**Oggetto: [ID\_VIP: 8877] Istanza per il rilascio del provvedimento di VIA PNIEC-PNRR nell'ambito del provvedimento unico in materia ambientale ai sensi dell'art. 27 del D.lgs. 152/2006, relativa al progetto di un impianto eolico, composto da 7 aerogeneratori di potenza nominale pari a 6 MW, per una potenza complessiva d'impianto pari a 42 MW, e delle relative opere di connessione, da realizzarsi nei comuni di Bovino (FG) e Troia (FG), in località "Serrone" e "Convegna". Proponente: Q-Energy Renewables S.r.l.**

#### **Controdeduzioni alle note del comune di Bovino**

- **prot. 11235 del 25/10/2022 (m\_ante.MiTE.REGISTRO UFFICIALE.INGRESSO.0132443 DEL 25/10/2022**
- **prot. 1217 del 31/01/2023 (m\_ante.MiTE.REGISTRO UFFICIALE.INGRESSO.0013849 DEL 31/01/2023**

Figura 1 - screen shot <https://www.napolibari.it/content/fsinapolibari/it/il-progetto/tratte-interessate/orsara---bovino.html>

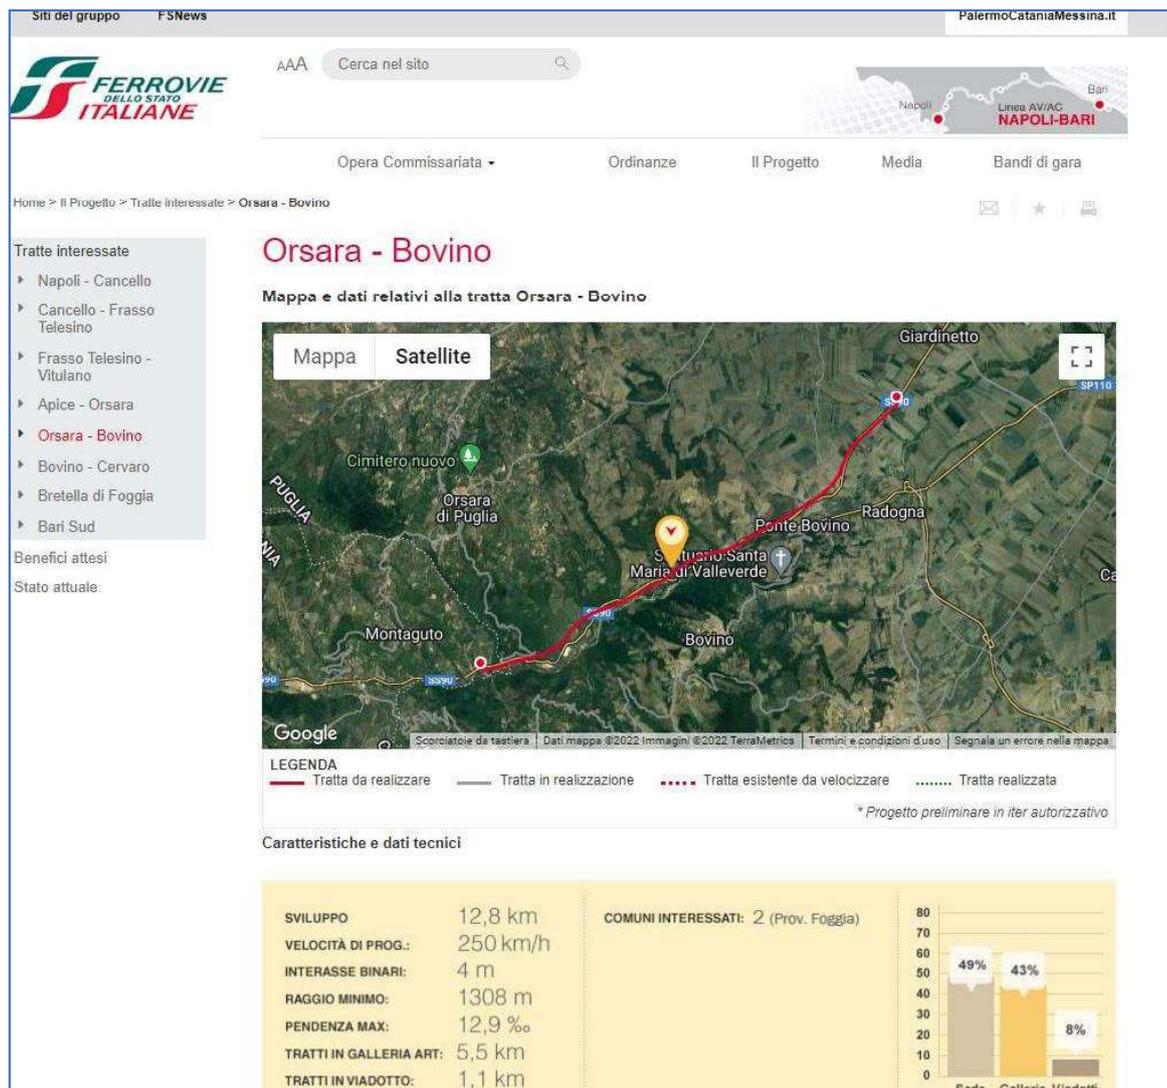
Il Parere del Comune riporta che "l'aerogeneratore WTG 05 da installare nel territorio di questo comune (F. 8 P.IIa 11) può creare interferenze con la costruenda linea ferroviaria Napoli-Bari - Tratta Bovino-Orsara".

Preme chiarire che il tracciato della costruenda linea ferroviaria Napoli-Bari, nella tratta Bovino-Orsara è stato reperito tramite il sito delle Ferrovie dello Stato Italiane al seguente link: <https://www.napolibari.it/content/fsinapolibari/it/il-progetto/tratte-interessate/orsara---bovino.html>.

La tratta si sviluppa su 12,8 km, di cui il 49% in sede, il 43 % in galleria per circa 5,5 km e il restante 8% su viadotto.

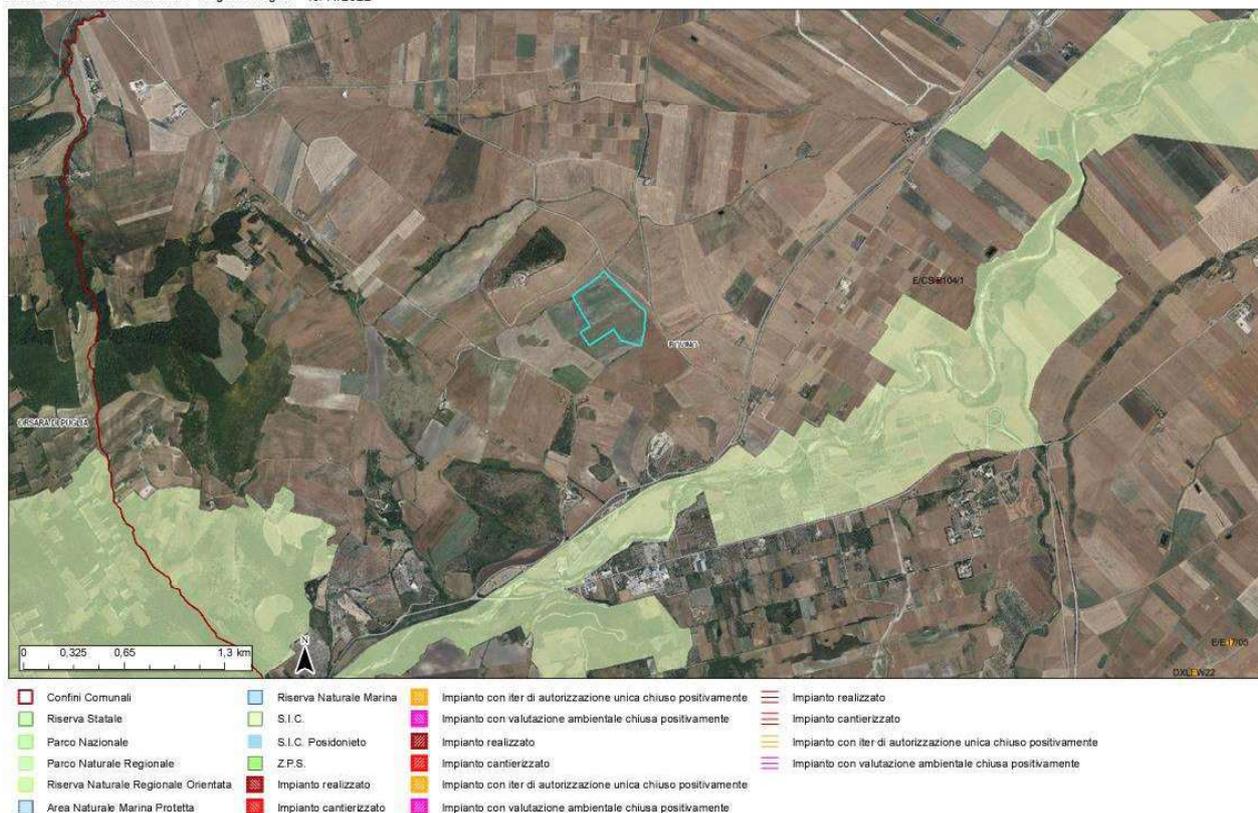
Il Comune rileva il “mancato rispetto delle distanze dalle aree buffer dell’aerogeneratore WTG 05 dal sito della Rete Natura 2000 (SIC 1T9110032 “Valle del Cervaro Bosco Incoronata”) inferiore ad un buffer di 5 km, la localizzazione all’interno di un mosaico ambientale di rilievo (considerato anche dalla RER)”.

Si rileva sul punto che l’aerogeneratore WTG 05 dista circa 1 km dal sito Natura 2000 (ex SIC) ZSC IT9110032 - Valle del Cervaro, Bosco dell’Incoronata, come per altro indicato nell’elaborato progettuale “032\_BVN-AMB-REL-032\_01-SIA-Q.R.Programmatico”, pagg. n.118 e 119. L’area risulta pertanto idonea all’istallazione di una torre eolica in ragione del fatto che il buffer citato dal Comune di Bovino, di 5 km deve essere garantito da aree ZPS –Zone di Protezione Speciale, come indicato dal R.R. n.28 del 2008, art. 5, comma 1, lettera n) e non da aree ex SIC. Il parco infatti dista circa a 35 km rispetto la ZPS IT9110039-Promontorio del Gargano e 25 km dall’area “Sorgenti e alta Valle del Fiume Fortore” IT8020016.

Allo stesso modo l'area nella quale sarà realizzata la torre WTG 05 risulta idonea in quanto esterna alle aree non idonee FER individuate dal R.R. 24/2010. Si sottolinea che il R.R. 24/2010 individua come non idonee le aree SIC e ZPS e l'area buffer di 200 m, come per altro previsto dalla L.R. 31/2008 art. 2 comma 6. La torre WTG 05 dista più di 200 m dalle aree ex SIC (ora ZSC) e ZPS.

Sulla scorta di quanto fin ora esposto, verificato che la torre WTG 05 sarà realizzata ad una distanza pari a circa 1000 m dal ZSC IT9110032 - Valle del Cervaro, Bosco dell'Incoronata (ex SIC IT9110032 - Valle del Cervaro, Bosco dell'Incoronata) e quindi superiori ai 200 m previsti dalla norma, si ritiene l'intervento compatibile.
